TERMO ADITIVO CONT 150/2020

(NONO Termo Aditivo ao Contrato Administrativo que entre si celebram, o MUNICÍPIO DE MARIANA e a empresa A3 ATELIER DE ARTE APLICADA LTDA - ME. /

Parecer Técnico – PROC 001/2023		10/01/2023
De	Secretaria Municipal de Obras e Gestão Urbana	
Para	Procuradoria Municipal	
Assunto	Parecer Técnico Termo Aditivo Casa de Câmara e Cadeia – Aditivo Qualitativo

Relatório de Justificativas – Solicitação do Termo Aditivo qualitativo ao contrato 150/2020

Janela que será alterada -----

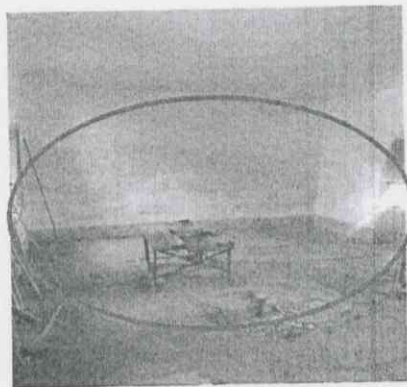
Sobre as alterações no projeto de acessibilidade apresentado e aprovado no IPHAN, houveram as alterações devido à uma latrina encontrada que estava oculta por uma parede; além disso, haviam outras incompatibilidades sutis do projeto original que só pudemos perceber durante a execução da obra. Havendo valor histórico, a equipe envolvida da Secretaria de Obras, IPHAN e Empresa contratada, chegara ao consenso de que a melhor opção foi adequar o projeto de acessibilidade, inserindo uma rampa sutil na parte posterior do prédio e transformando uma das janelas em porta. Além disso, o Elevador teve sua posição alterada, o que levantou a necessidade de alguns itens de sua estrutura.

Latrina encontrada _____

Imagem 05: A imagem apresenta prancha com projeto em 3D de elevador.

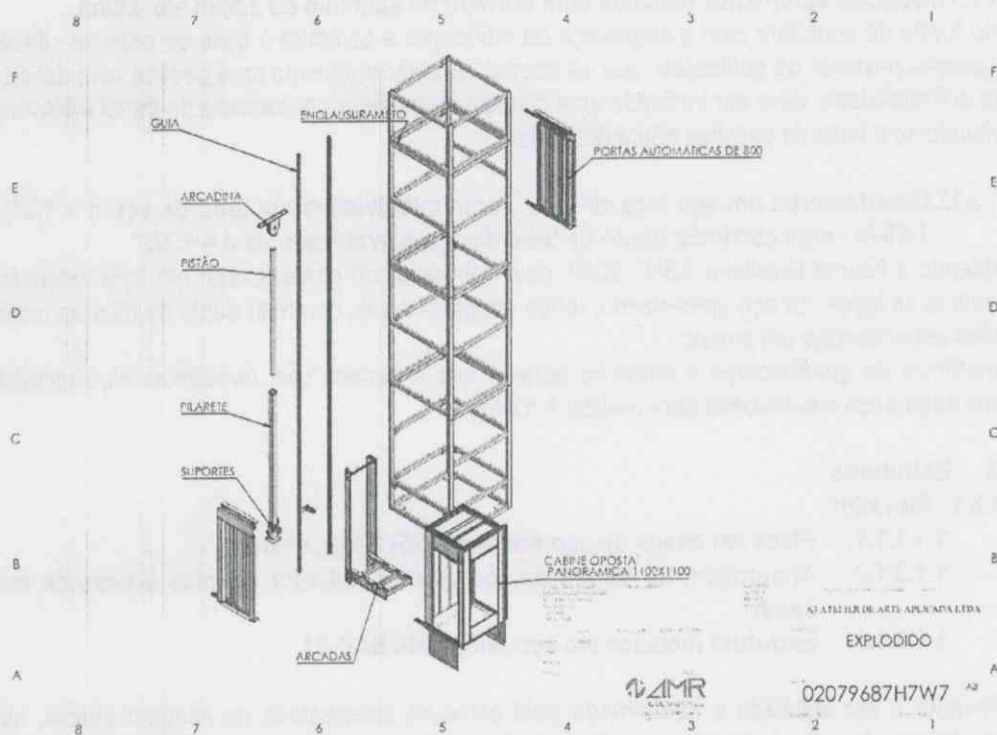
O projeto de adequação interna (Anexo I) diz respeito à implementação de um elevador único, na sala "Protocolo fundos", levando à sala "recepção da presidência", onde foram propostos, ainda, dois banheiros para Pessoa Com Deficiência. Neste projeto foi apresentada a proposta de implantação de uma "sala de comandos eletrônicos" abaixo da escada de acesso à plataforma de áudio e vídeo, com o objetivo de concentrar todos os comandos elétricos e eletrônicos em um único lugar, tais como quadros elétricos, sistemas telefônicos e de lógica. O PAIE foi aprovado pelo IPHAN em 03 de março de 2022.

Imagens 06 e 07: As imagens ilustram estrutura metálica a ser instalada no piso dos banheiros.

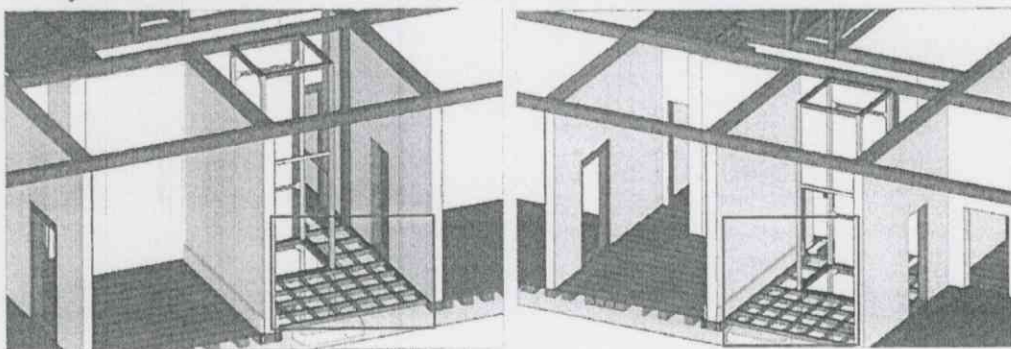
Durante o processo de restauração da sala onde funcionava a recepção da presidência, observou-se que os barrotes estavam em estado avançado de degradação provocado pela presença de umidade advinda dos banheiros instalados no local. Dessa forma, todos os barrotes foram descartados para a instalação de estrutura metálica, como especificado em projeto aprovado pelo IPHAN.

1.1.3.2. Piso sanitários PCD:

1.1.3.2.1. Estrutura metálica em aço enrijecido SAC-42

1.1.3.2.2. Chapa de aço carbono 3/8 – Piso dos sanitários PCD

Imagem 08: A imagem ilustra esquema de instalação de parede de drywall.

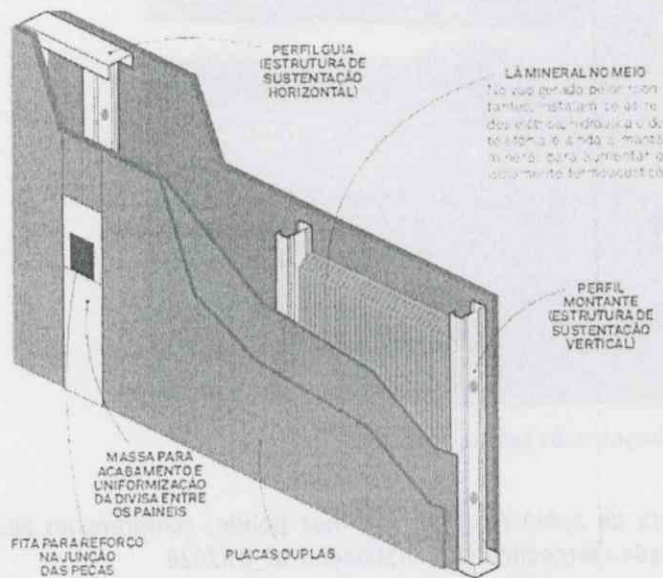
As paredes dos banheiros e da sala de comandos eletrônicos deve ser executada com placas de gesso acartonado afixadas em estrutura metálica com guias duplas. Através dessa tecnologia é possível apresentar uma intervenção que difere das técnicas construtivas tradicionais, utilizadas na construção da edificação, além de serem consideradas como estrutura efêmera, seguindo o preceito da retratabilidade, ou seja, de fácil remoção e capaz de retomar as características originais, se desejado.

Abaixo, desenho esquemático do sistema de isolamento conformado por paredes de drywall:

Imagem 09: A imagem ilustra barrotes danificados.

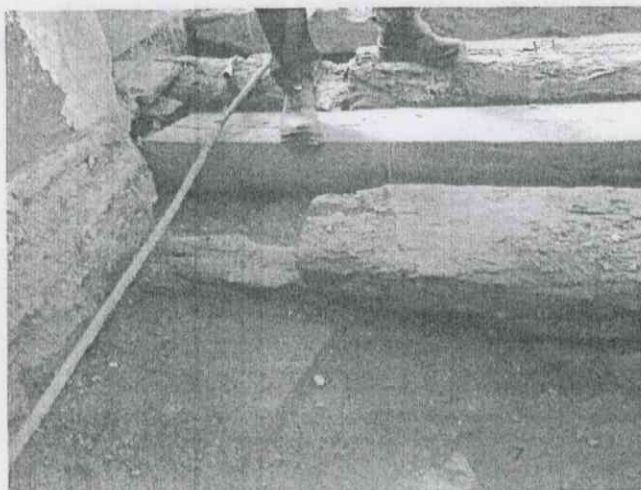
Após realizar a prospecção minuciosa, com a remoção das tábuas em todos os ambientes, possibilitando a avaliação do estado de conservação do barroteamento em madeira com comprimentos diversos e dimensão de 26x20cm.

Serão necessárias a substituição das seguintes peças, respeitando a originalidade do sistema construtivo e a segurança estrutural: Presidência: 1 peças com comprimento de 5,3m; Recepção: 1 peça com comprimento de 5m; Secretaria de cultura: 6 peças com comprimento de 5,3m; e Jurídico: 5 peças com comprimento de 5,3m, total de 68,60m.
